改善箇所説明図

改善の内容

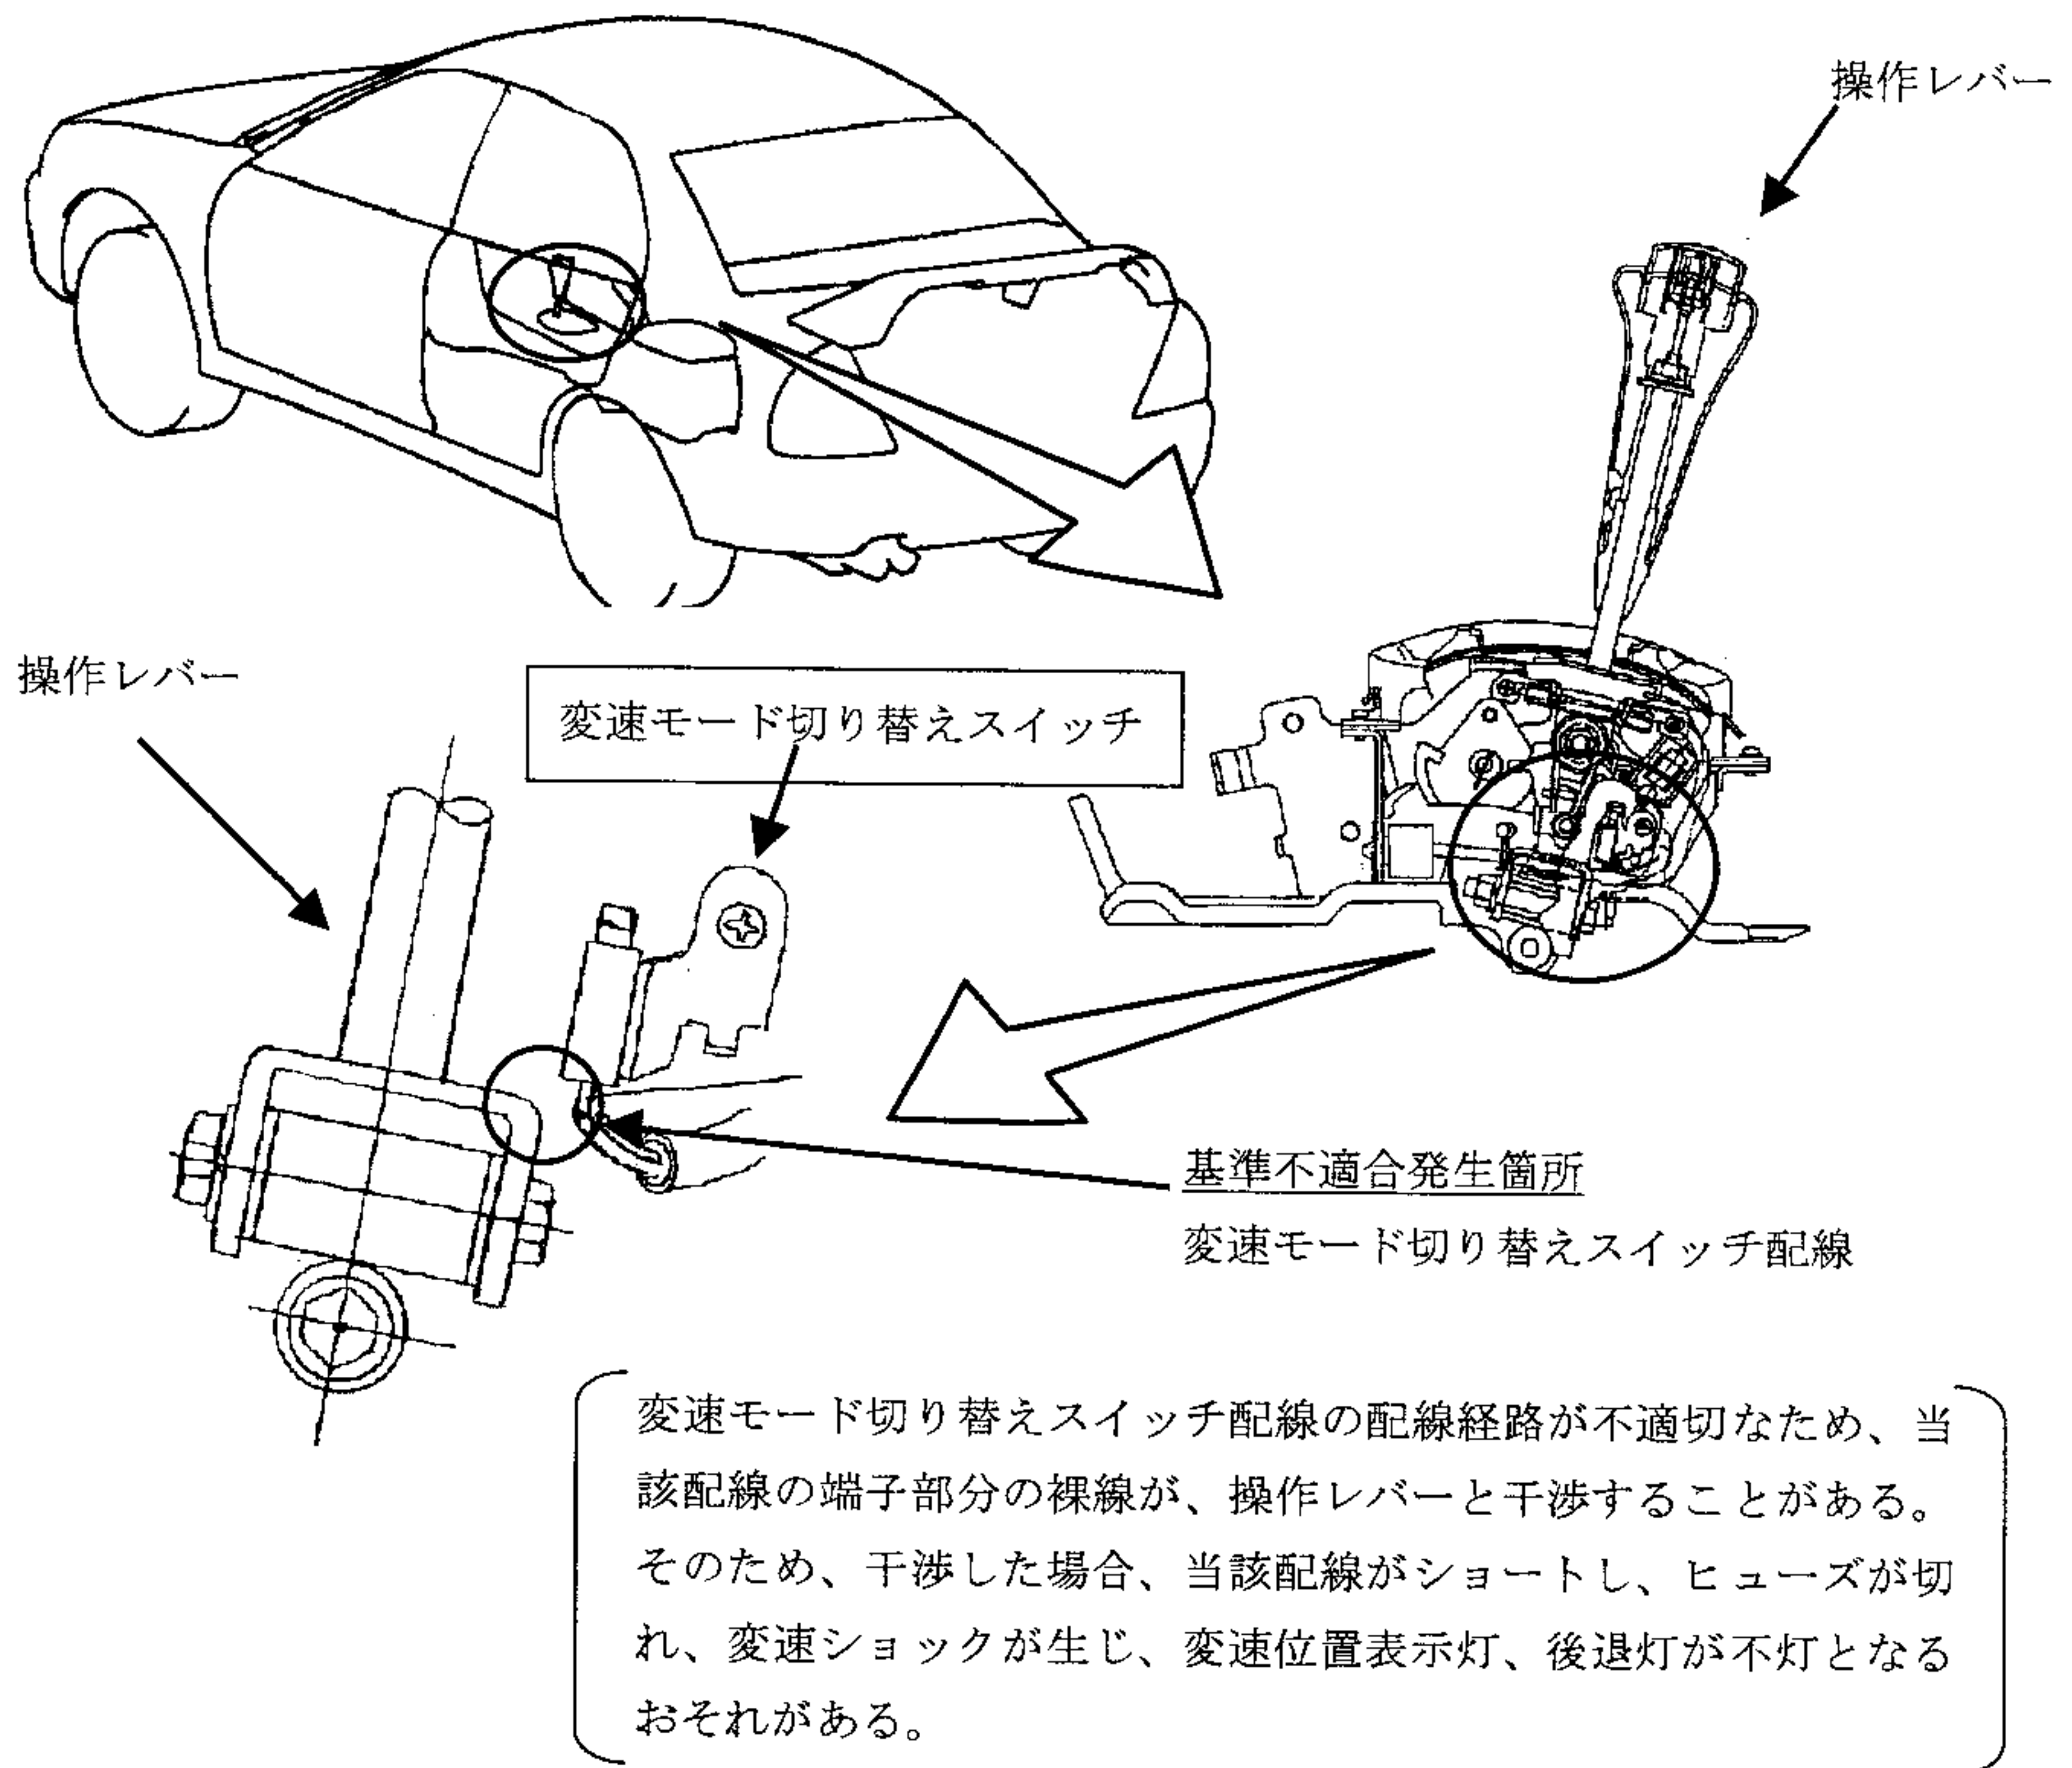
全車両、当該配線と操作レバーの隙間を点検し、隙間が不足している車両については、端子部の方向を変え、隙間を確保する。なお、配線が損傷している場合には、変速モード切り替えスイッチ一式を対策品と交換する。
